Numer pisma: TODDWBU/39058/U5/2016

Temat: Uzgodnienie budowy ulicy Stromej we Włocławku

| INWESTYCJA: Budowa ulicy Stromej we Włocławku | | |
| TYTUŁ RYSUNKU: PROJEKT ZAGOSPODAROWANIA TERENU | RYS. NR: | SKALA: 1: 500 |

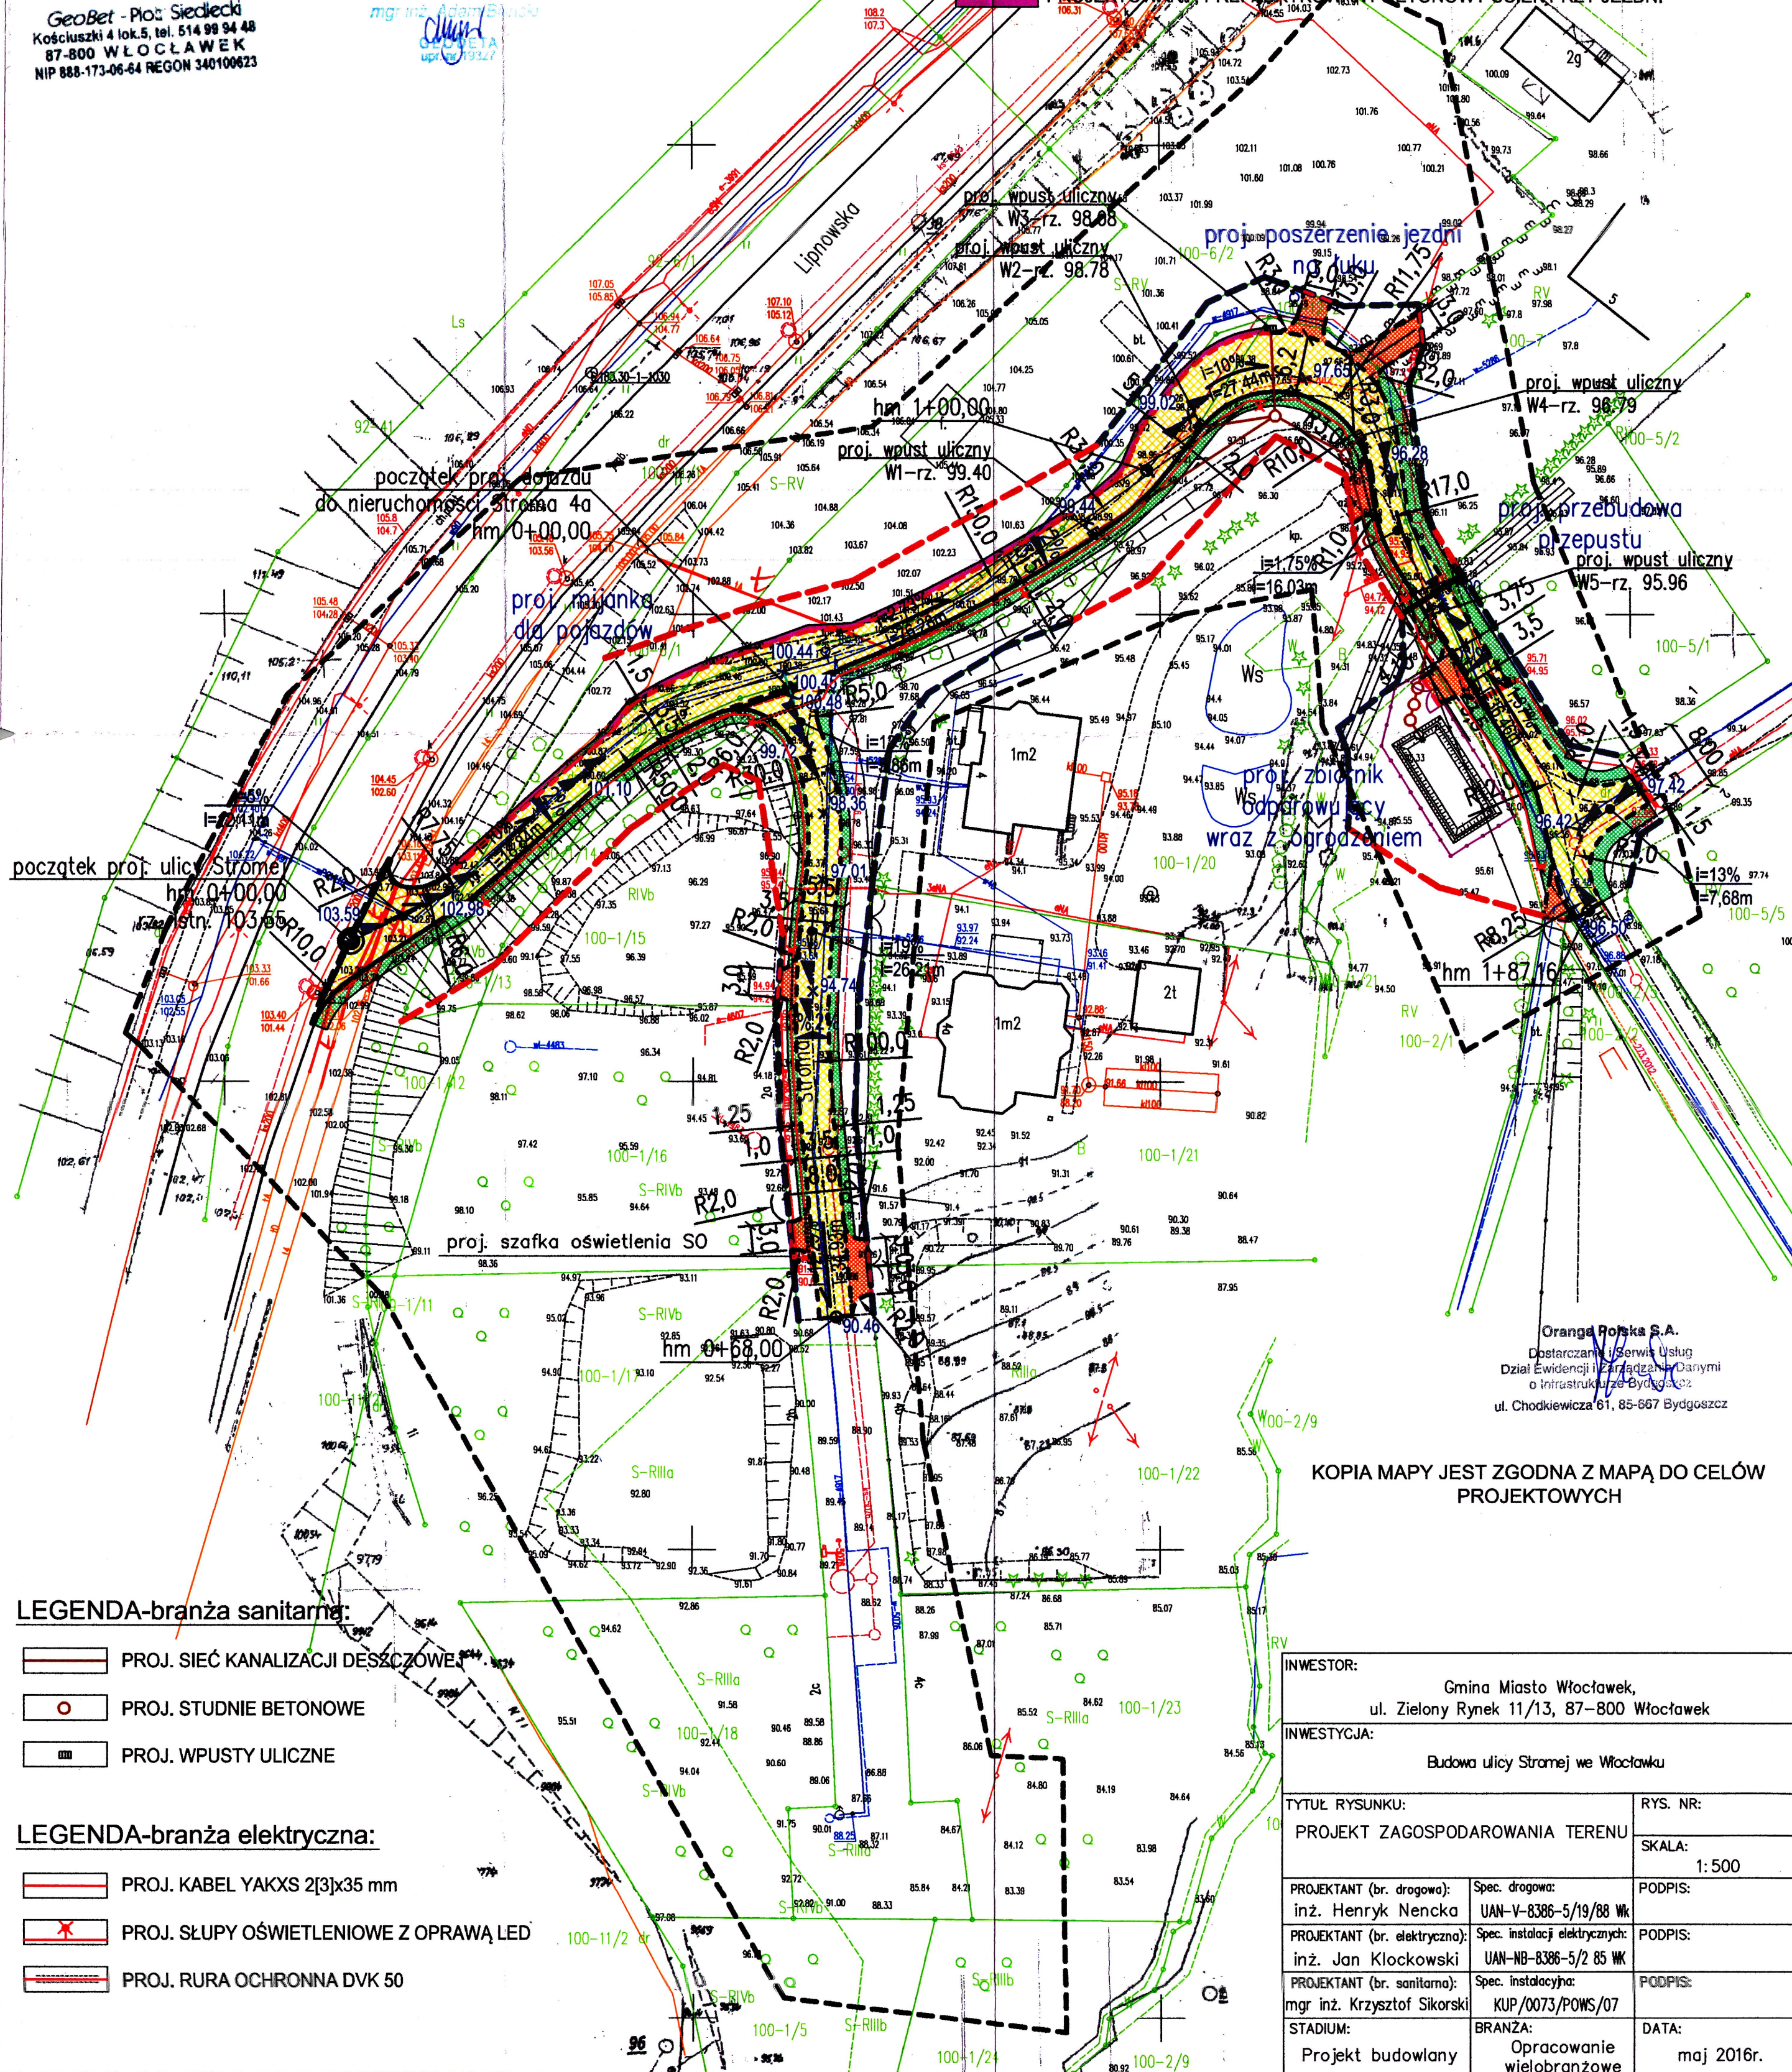
UWAGA: Sieć ORANGE Polska w miejscach zbliżeń i skrzyżowań oraz w razie odkrycia zabezpieczyć rurą dwudzielną typu Arot.
